## 改善箇所説明図

### 基準不適合発生箇所 リアホイール

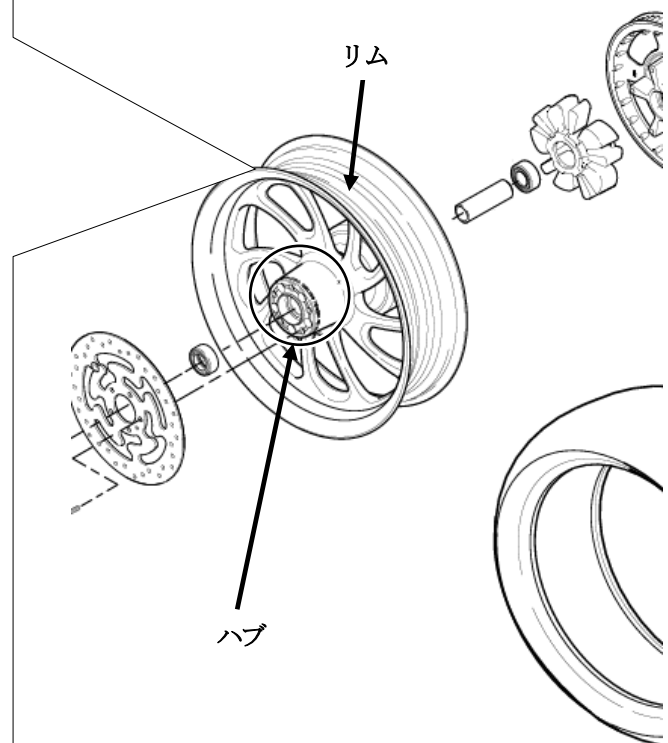
リアホイールにおいて、熱処理が不適切なため、当該ホイールのハブの内側に亀裂が入るものがある。そのため、そのままの状態で使用を続けると、ハブが破損し車両の安定性を失い、転倒するおそれがある。

全車両、当該ホイールを点検し、該当するものは良品に交換する。
